Carrière de Ruvernison
Communes de PLEYBER-CHRIST
et SAINT-THEGONNEC LOC -EGUINER (29)

Dossier de demande d'autorisation environnementale

Mémoire relatif à l'avis de l'Autorité Environnementale

Référence : R138-Pleyber-Mai2021

Fig. 1 : Plan de justification des scénarii

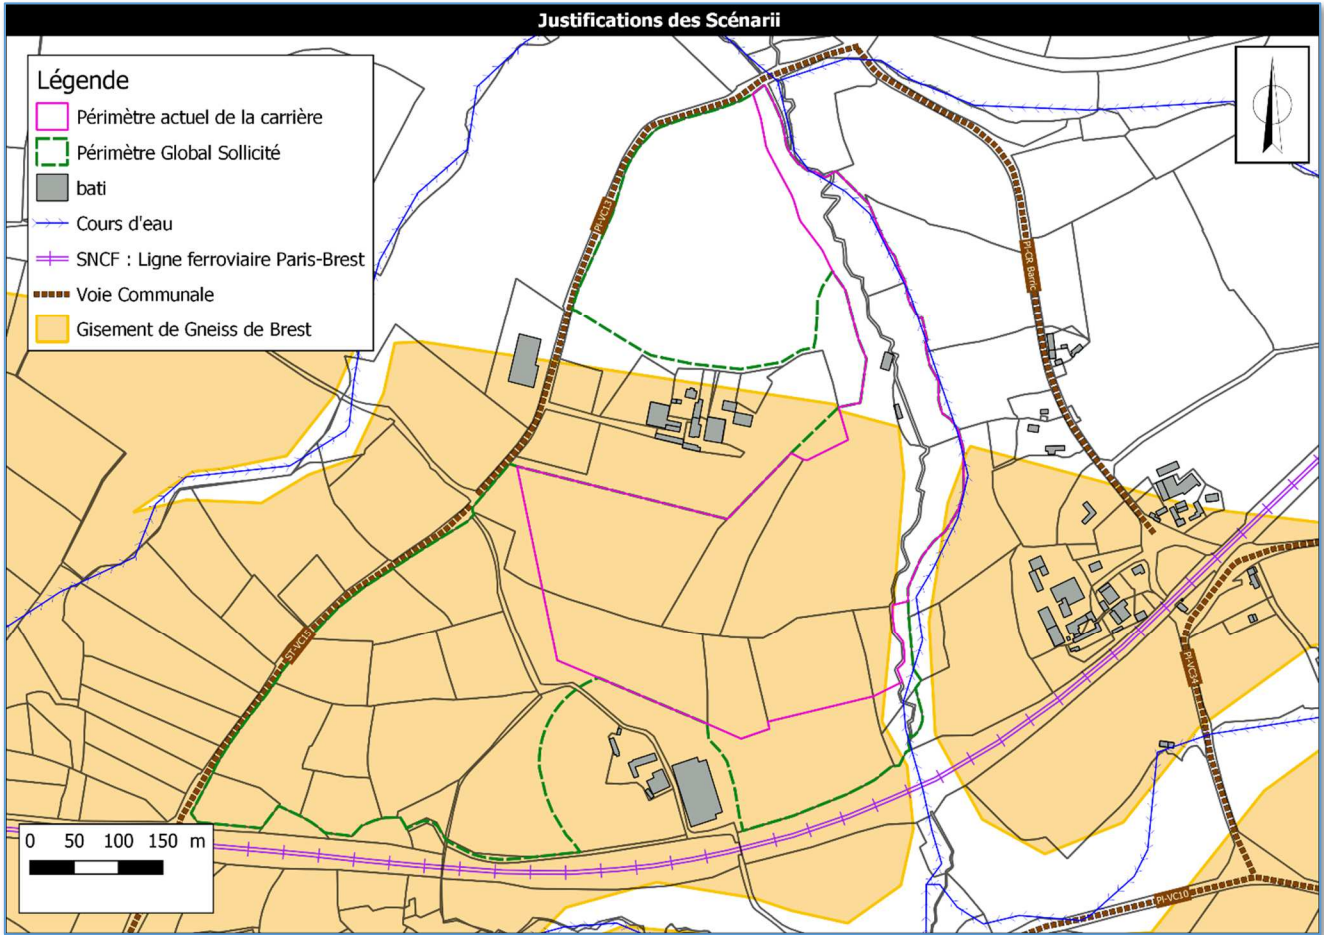
Si le dossier repose sur plusieurs études détaillées, la production de poussières, les nuisances sonores et les impacts sur l'eau et sur le paysage restent au final assez peu documentés et pris en compte alors qu'ils seront amplifiés par la hausse de l'activité.

En conclusion, le projet ne se présente pas comme le scénario le moins impactant parmi différentes alternatives, et l'analyse et la prise en compte de ses effets néglige souvent la hausse de l'activité, ne permettant pas ainsi de définir des mesures suffisantes d'évitement et de réduction.

Lors de l'étude de l'extension de la carrière, plusieurs scénarii ont été définis pour chacune des directions cardinales :

- Au Sud-Ouest : C'est le seul gisement de matériaux exploitable avec une réserve conséquente permettant de pérenniser l'exploitation du site pendant trente ans.
C'est ce scénario qui a été retenu.

Toutes les contraintes des différents scénarii sont reprises sur le plan page suivante.

Fig. 5 : Coupe type du bassin de rétention – extrait du DAE

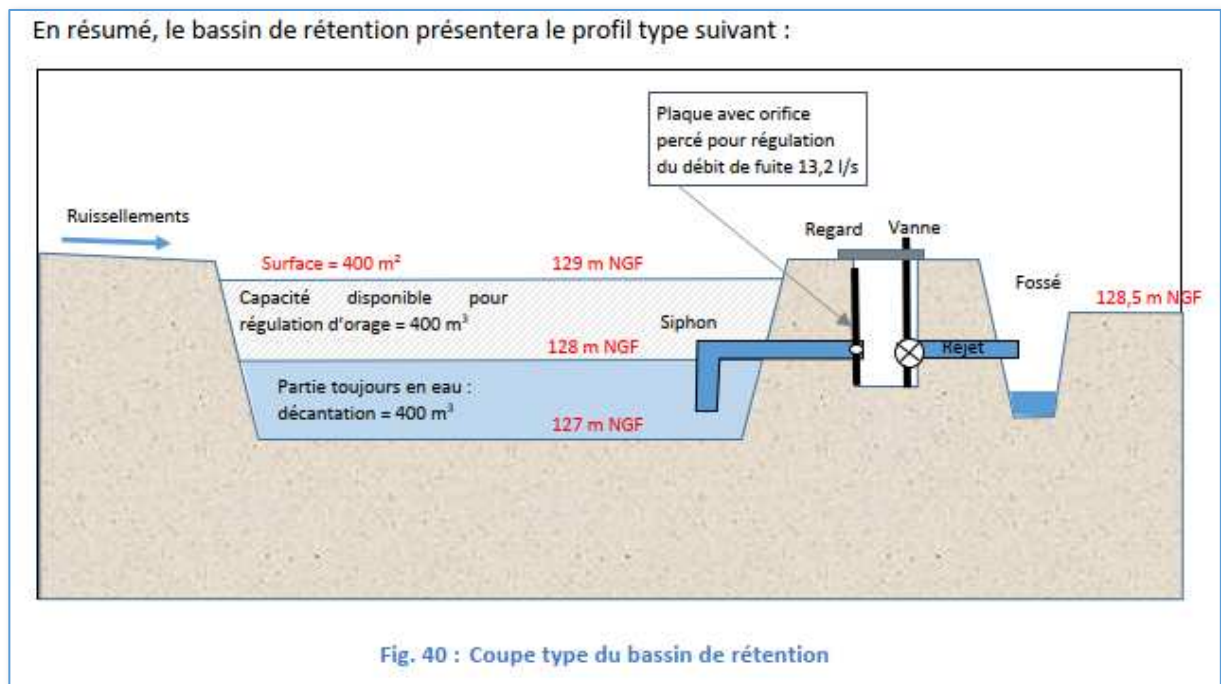
Enfin, le dossier ne précise pas de dispositif épurateur pour les eaux pluviales recueillies par le nouveau bassin de rétention au nord du site alors que cette zone de l'installation sera plus fortement fréquentée par différents engins potentiellement polluants (transfert interne et chargement des produits).

leur volume pour préserver le cours d'eau récepteur et de prévoir la présence d'un dispositif épurateur au nord du site, lieu de chargement des produits de la carrière.

Pour rappel, comme cela est présenté sur le plan p 69 de l'étude hydrogéologique (chapitre 9.4.4 de l'étude d'impact) et repris ci-dessous, le bassin de rétention Nord qui sera créé sera équipé **d'une vanne de coupure pour stopper une éventuelle pollution accidentelle.**

PLAN DE LOCALISATION DES VC1 ET VC 13 ET POINTS KILOMETRIQUES

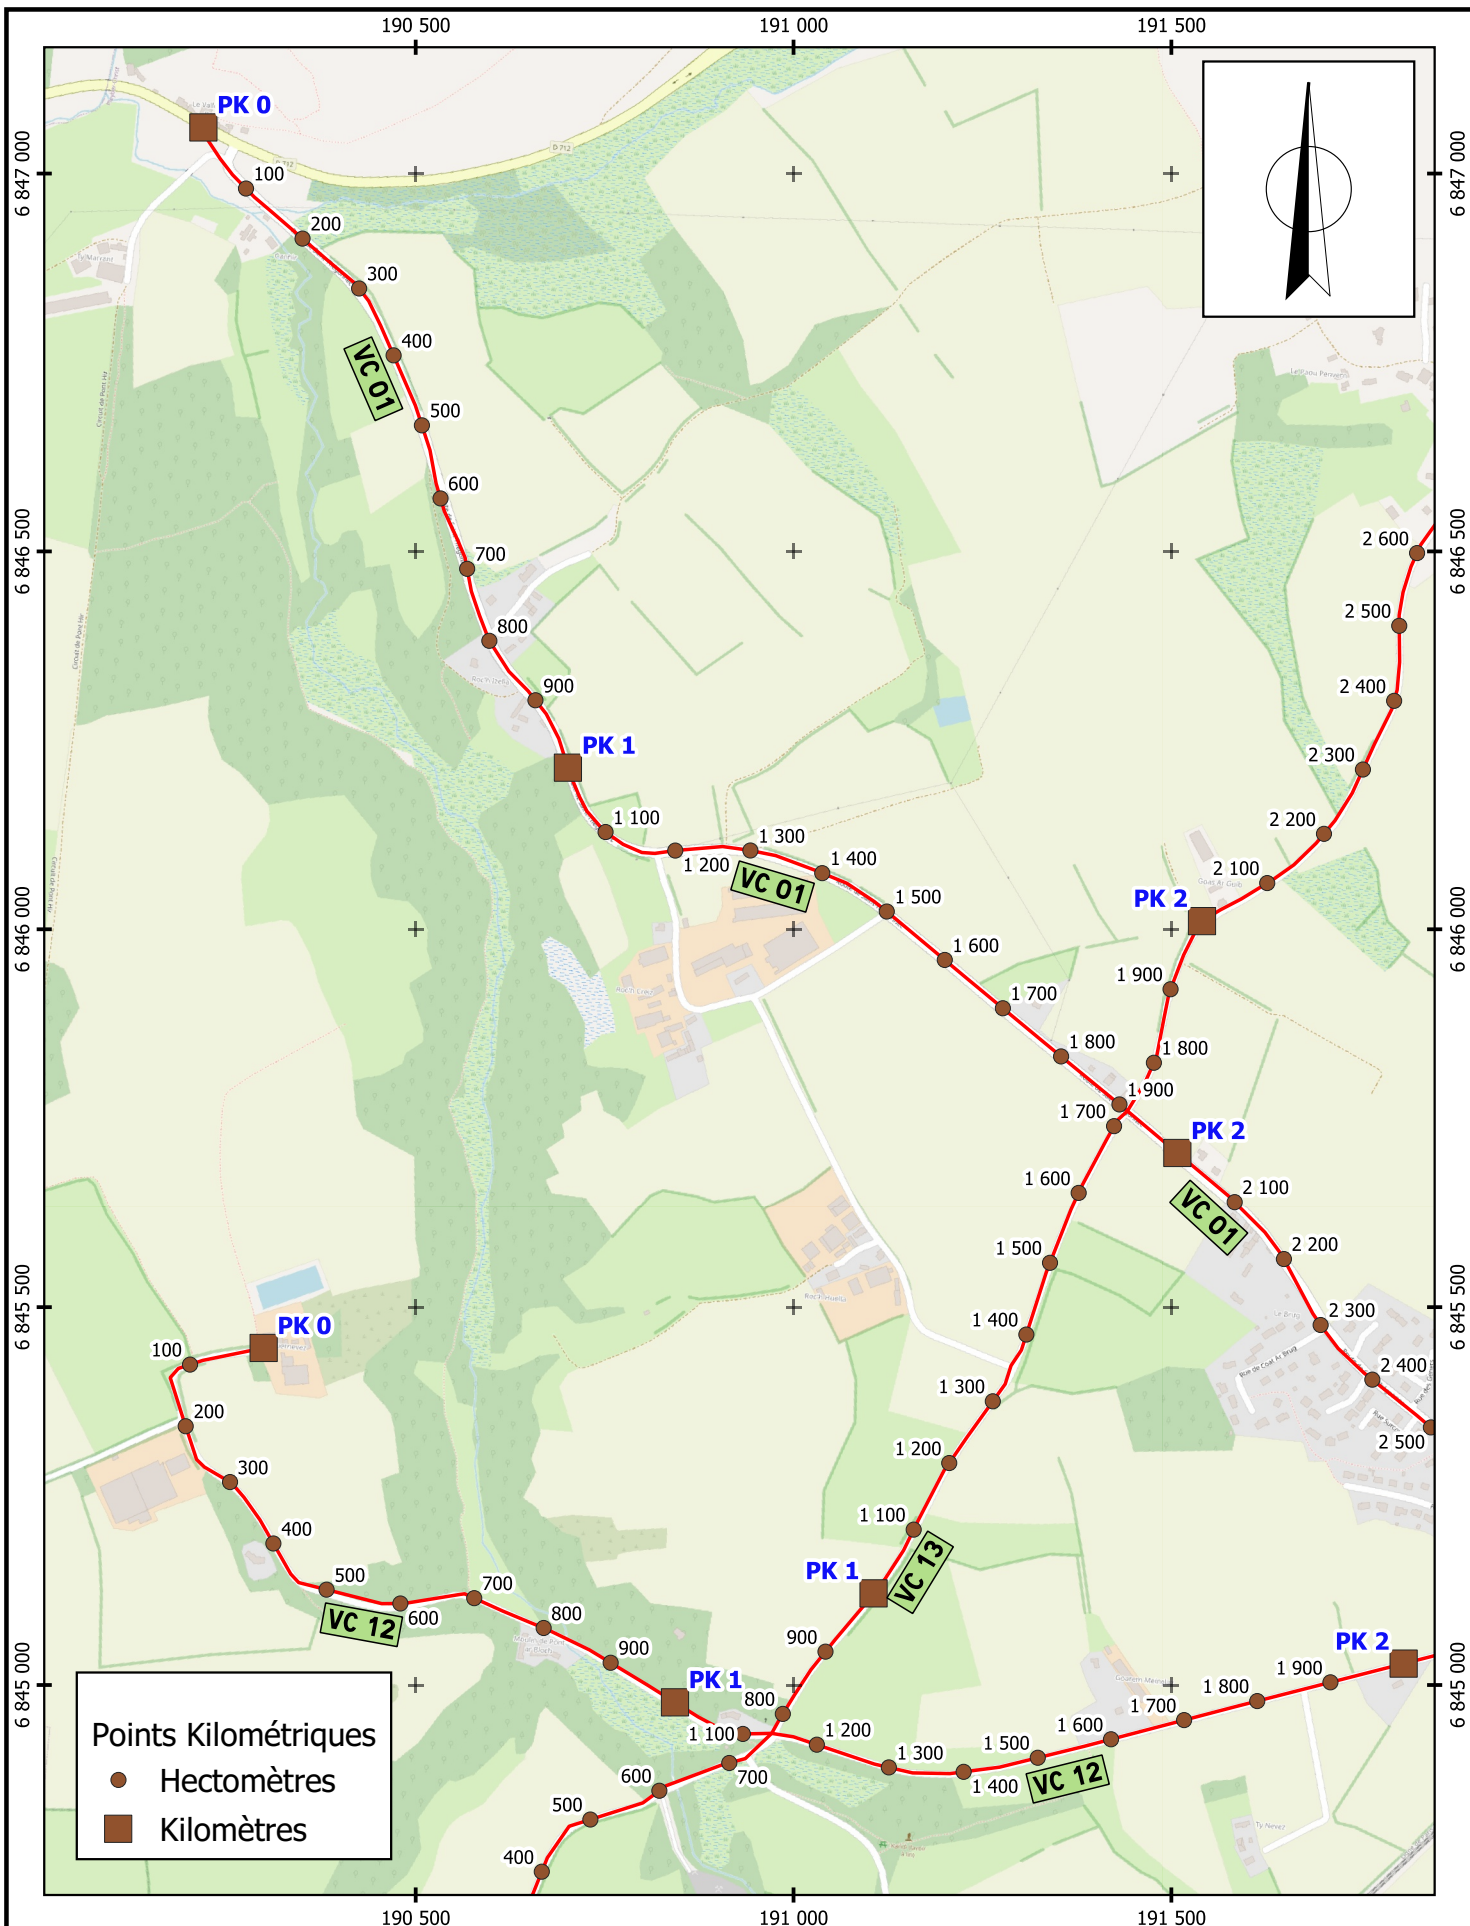
Pour le transport des produits de la carrière, nécessitant jusqu'à 190 passages par jour au lieu des 90 actuels, des travaux routiers sont prévus sur les chemins vicinaux concernés. La surlargeur (ou « miroir ») à l'intersection des deux chemins vicinaux permet une bonne visibilité des camions, **mais il conviendra d'explicitier l'ensemble des travaux projetés dans le sens de la sécurité des usagers locaux, en indiquant les points d'amélioration apportés à la visibilité et les moyens d'une vitesse encadrée : des élargissements de chaussée et un confort de roulement accru pourraient en effet inciter l'ensemble des usagers à une vitesse de déplacement augmentée.**

Un complément de limitation de vitesse à 50 km/h sera à implanter (en concertation avec la Mairie de Pleyber-Christ) sur la VC13 entre les points kilométriques 0,600 (accès de la carrière) et 1,000.

Le plan présenté en annexe 1 localise les voies communales n° 1 et 13 et leurs points kilométriques.
